## PROGETTO PER LA REALIZZAZIONE DI UN IMPIANTO PER LA PRODUZIONE DI ENERGIA MEDIANTE LO SFRUTTAMENTO DEL VENTO NEL TERRITORIO COMUNALE DI FIRENZUOLA (FI) LOC. LA BADIA - RAZZOPIANO POTENZA NOMINALE 54 MW

Impresa proponente: Santa Chiara Energia S.r.l.

Osservazioni CAI (Club Alpino Italiano) Gruppo Regione Toscana – Comitato Scientifico. Il presente rapporto, redatto nell'ambito delle osservazioni di parte Club Alpino Italiano Gruppo regione Toscana, prende in considerazione esclusivamente gli aspetti geologici e geologico tecnici relativi alle scelte progettuali ed alle loro interferenze con l'ambiente montano e edemontano, così come esposte nel Progetto "definitivo SIA", la cui documentazione è stato possibile reperire sul sito:

# aerogeneratore FRZ 1

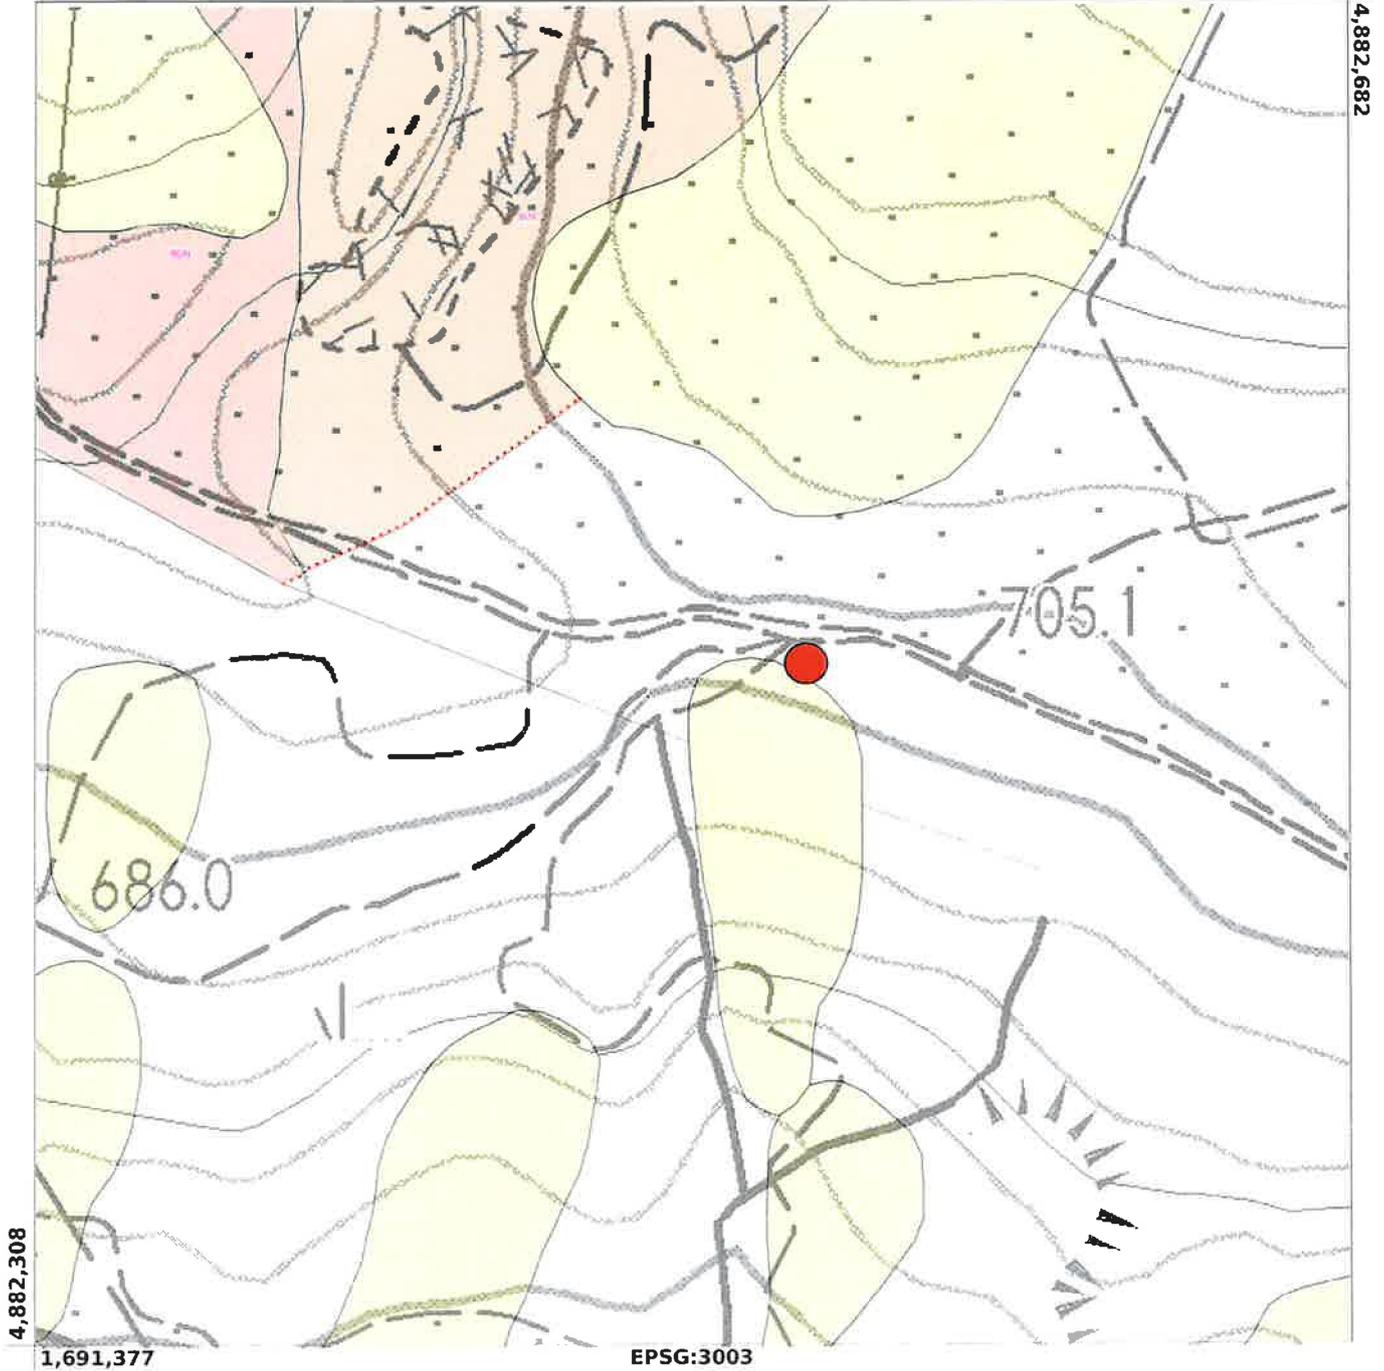
Il database geologico della Toscana (che evidentemente non è stato esaminato) e presenta un maggior dettaglio rispetto al foglio scala 1:50.000 ed indica invece che l'aerogeneratore FRZ5 come anche FRZ9, ricadono sulle Breccie Argillose Poligeniche, mentre gli aerogeneratori FRZ10 e FRZ11,

- l'aerogeneratore FRZ1 risulta posizionato sulla "testa" di una frana;
- l'aerogeneratore FRZ5 (quello che dalla relazione geologica risulta attestato sulla formazione rocciosa), in realtà sembra ricadere su litologie ben diverse e soprattutto sopra un corpo di frana rotazionale/traslativa;
- gli aerogeneratori FRZ8, FRZ10 e FRZ12, oltre che localizzarsi su litologie piuttosto propense al rischio di instabilità, si trovano nelle immediate adiacenze di corpi franosi;
- Gli aerogeneratori FRZ9 ed FRZ11, vanno decisamente a ricadere su corpi di frana (Vd. allegati).

# aerogeneratore FRZ 5

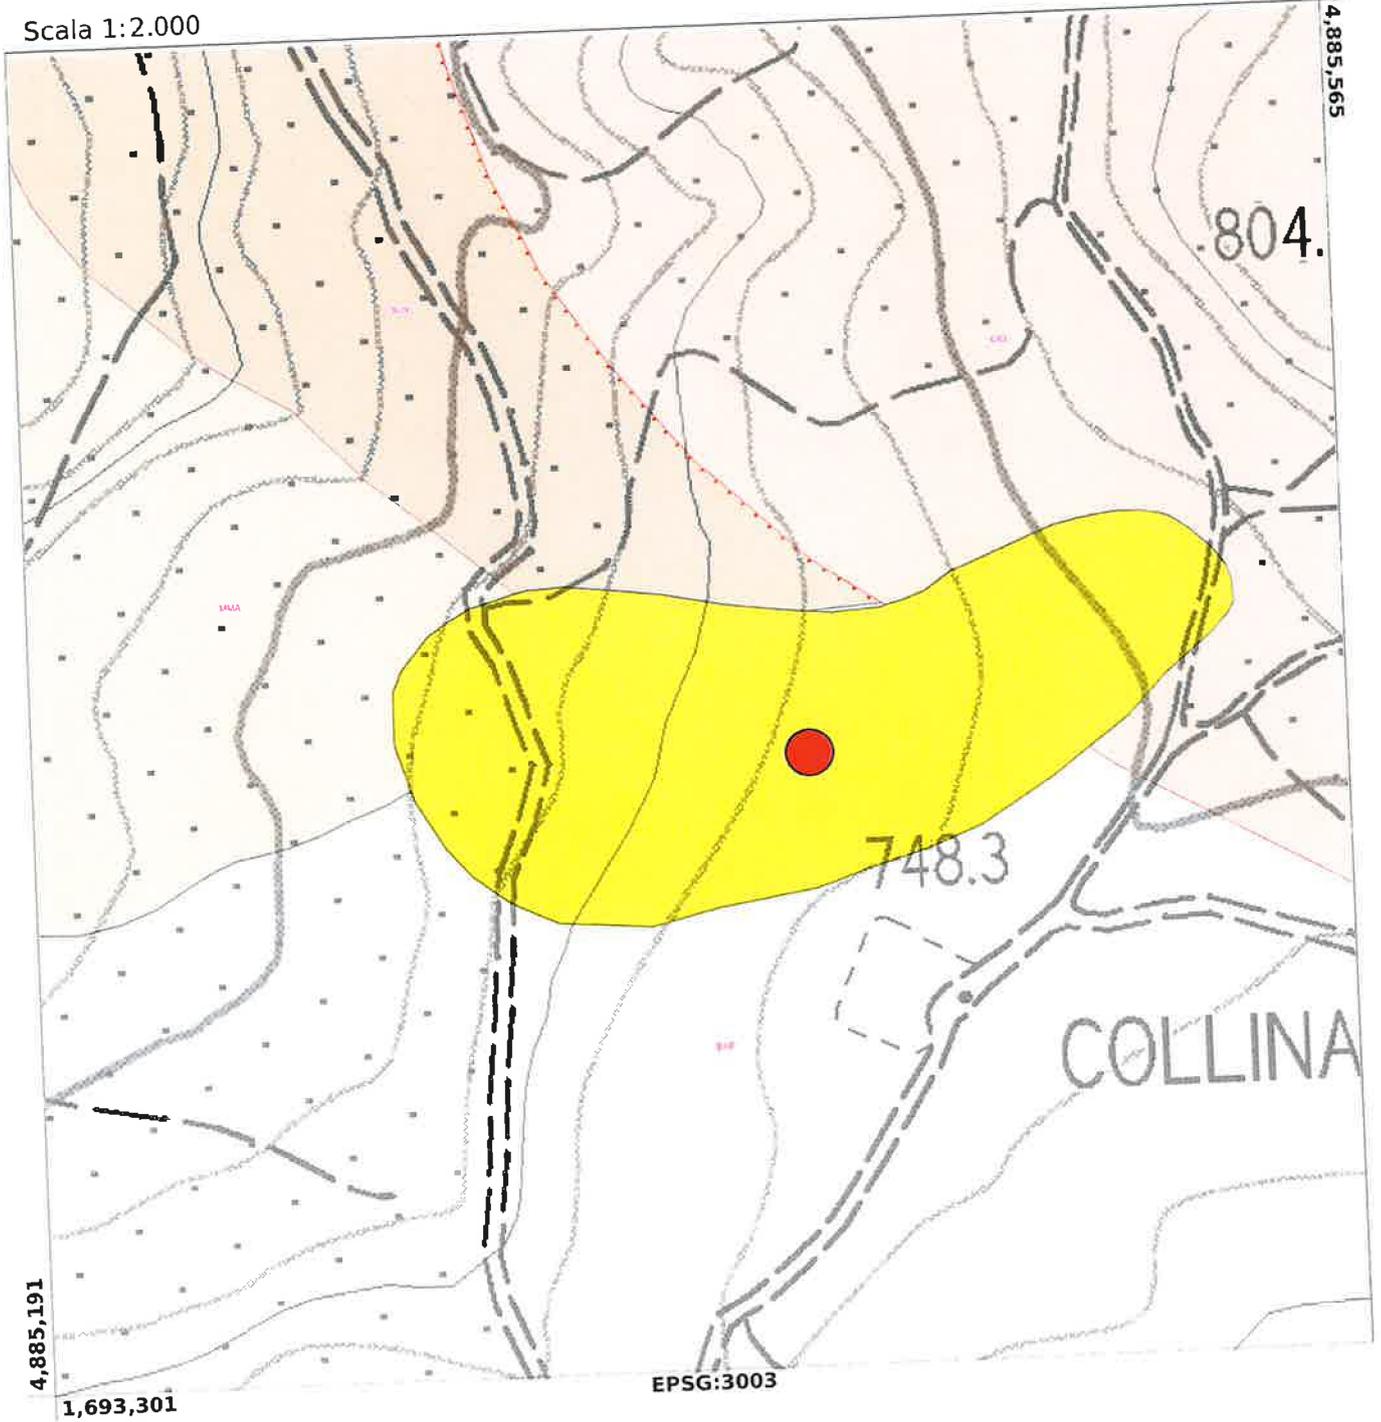
Gli aerogeneratori FRZ9, FRZ10 e FRZ11, ricadono sul detrito di versante, mentre l'aerogeneratore FRZ5 si attesta in corrispondenza della formazione arenacea (Marnosa Arenacea).

# aerogeneratore FRZ 8

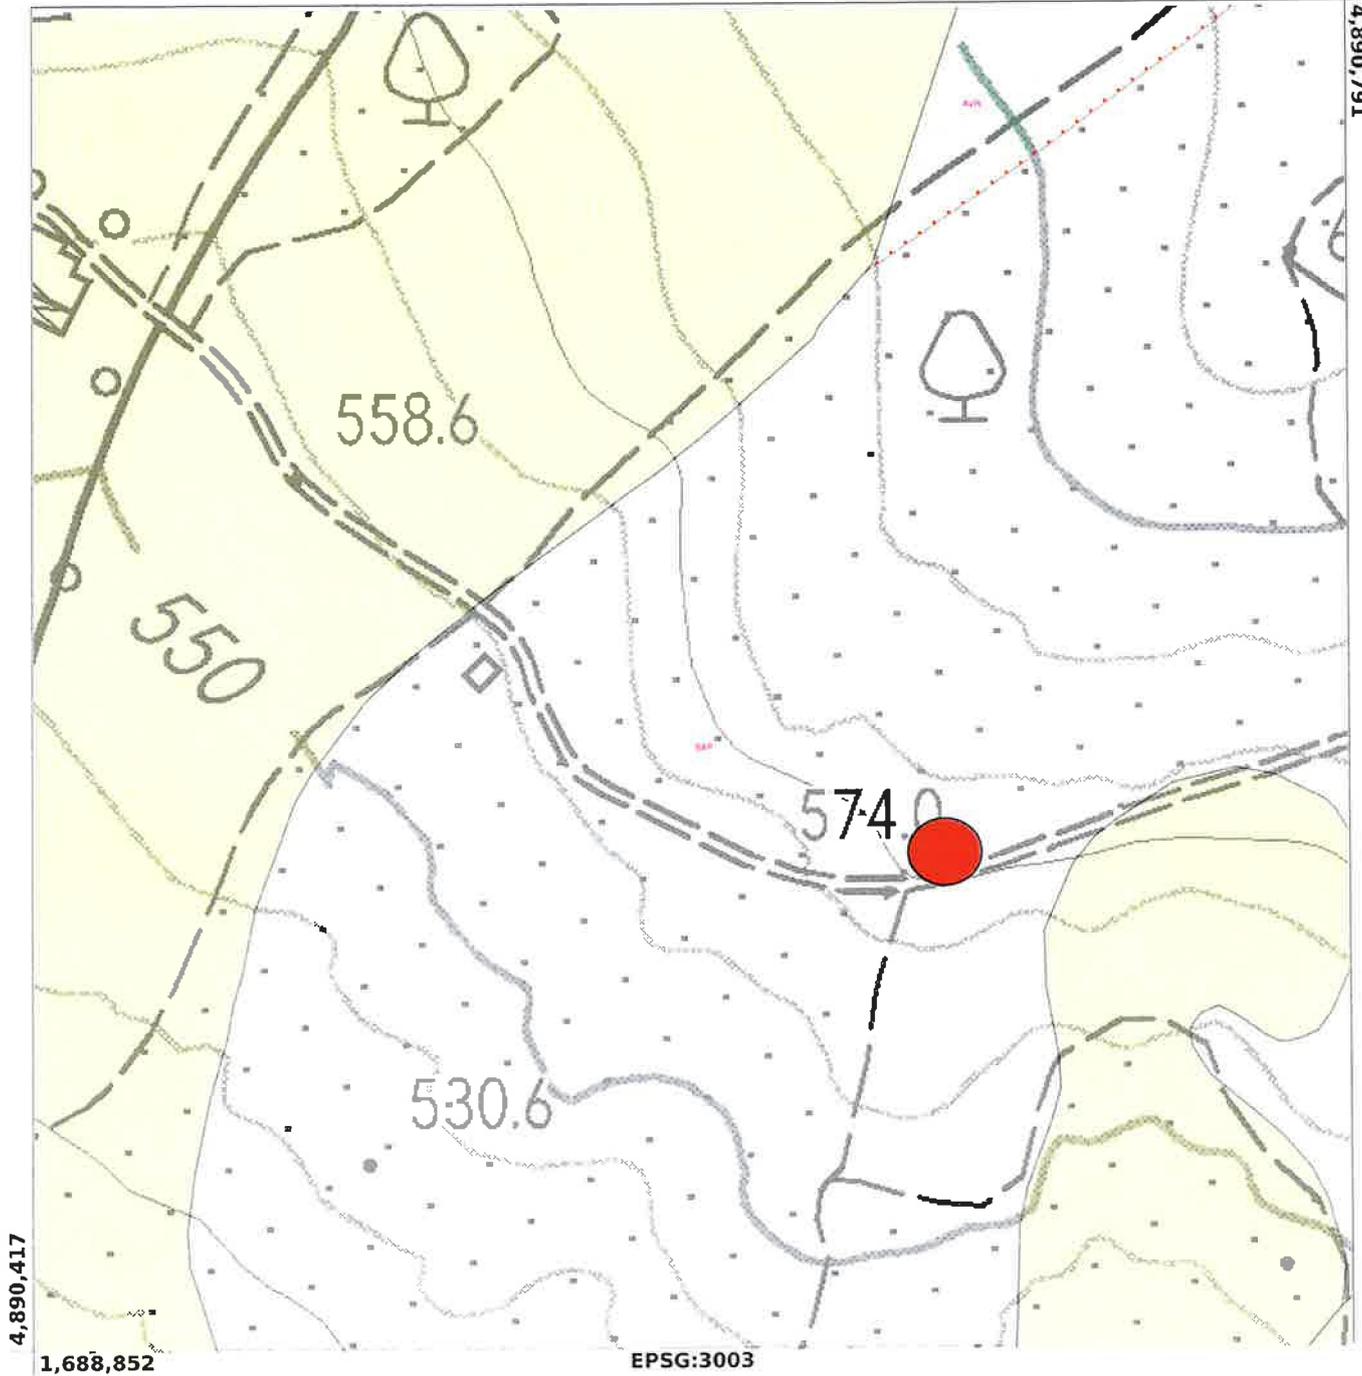
Nella relazione geologica si dice che gli aerogeneratori FRZ1, FRZ2, FRZ4, FRZ7, FRZ8 e FRZ12, insistono sulla formazione delle Breccie argillose Poligeniche (BAP).

## Aerogeneratore FRZ 10

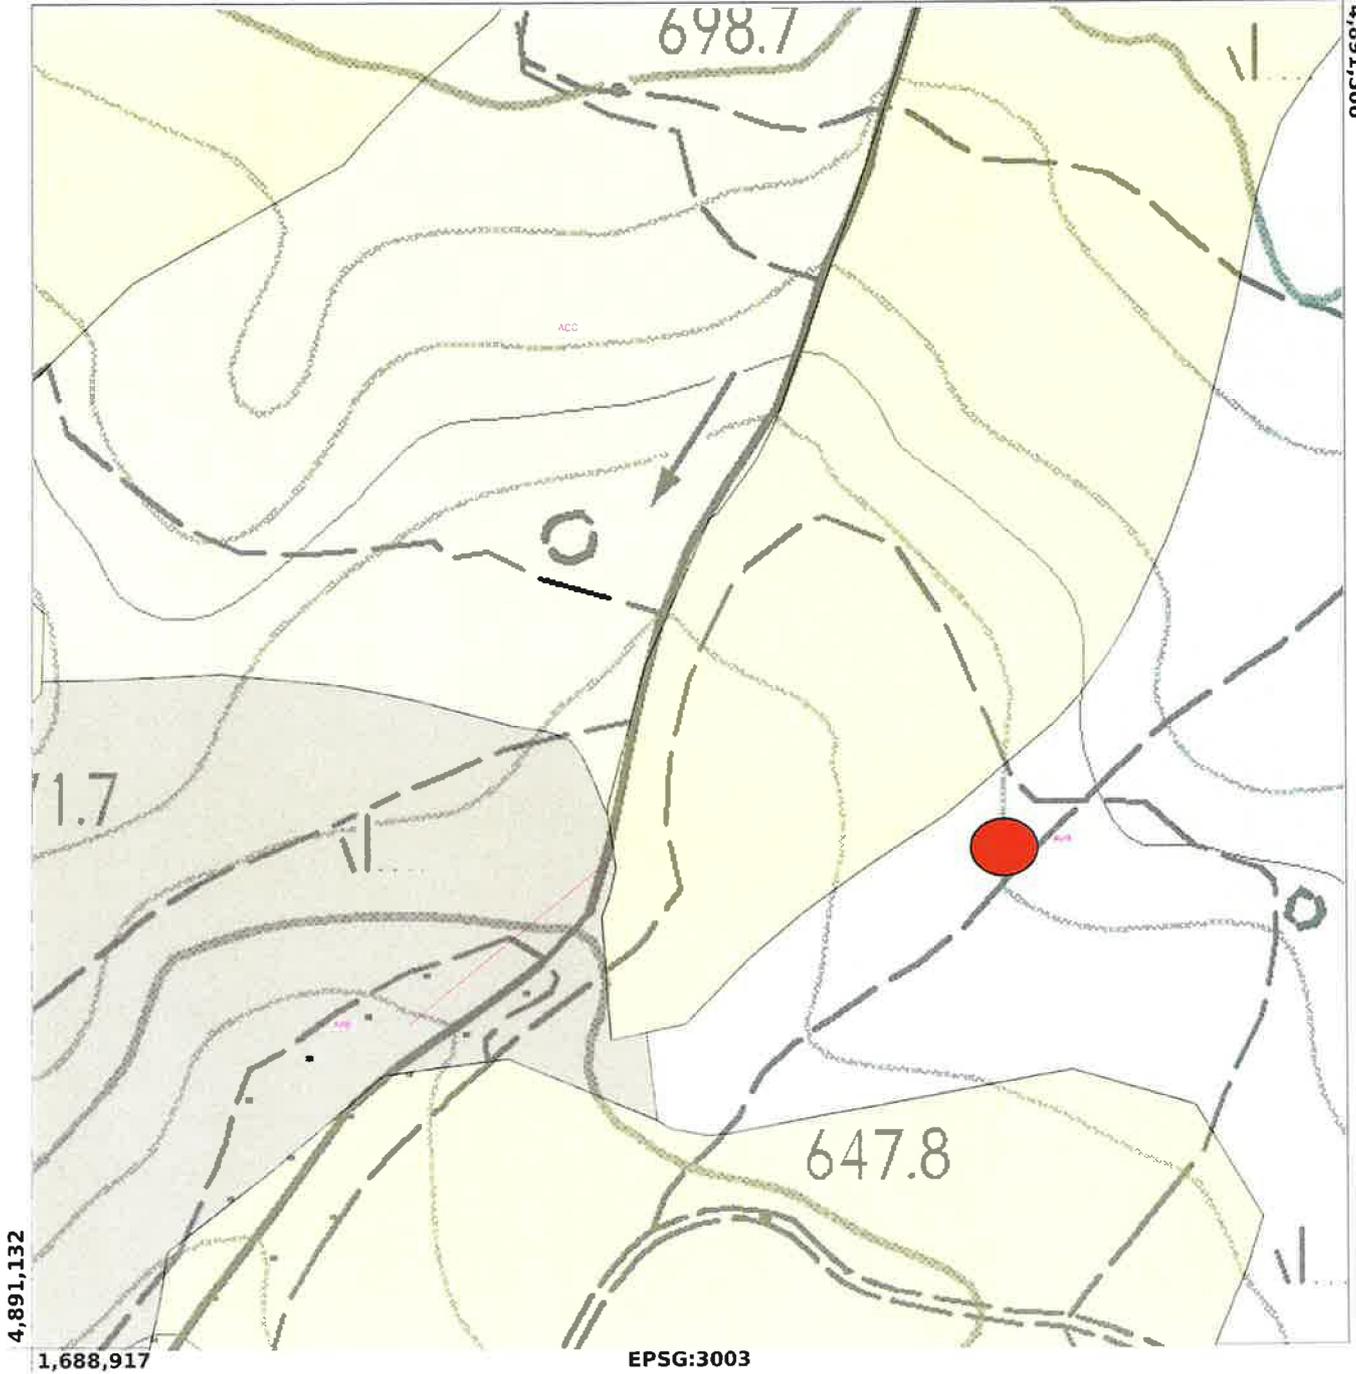
non vanno ad insistere sul deposito detritico, ma sulle Argille Varicolori.

A sinistra aerogeneratore FRZ1 a destra aerogeneratore FRZ2

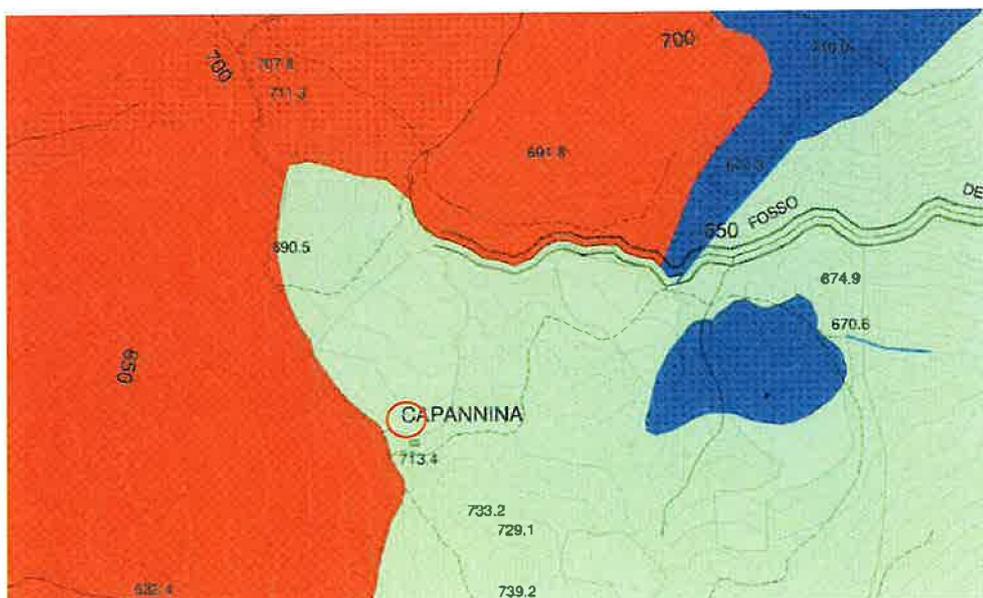
- Aerogeneratori FRZ1, FRZ2 e FRZ3, localizzati in area a franosità diffusa;
- Aerogeneratori FRZ5 e FRZ10, localizzati su frana di scivolamento attiva;
- Aerogeneratori FRZ9, FRZ11 e FRZ12, localizzati su frana per colamento quiescente;
- Aerogeneratori FRZ6, interposto tra area a franosità diffusa a monte e area di frana per colamento quiescente a valle, FRZ7 interposto sia a monte che a valle tra aree a franosità diffusa e l'aerogeneratore FRZ8 che si localizza in adiacenza ad una frana per colamento quiescente in area con potenziale instabilità connessa alla giacitura, all'acclività e alla litologia. Una situazione analoga si osserva per l'aerogeneratore FRZ4.
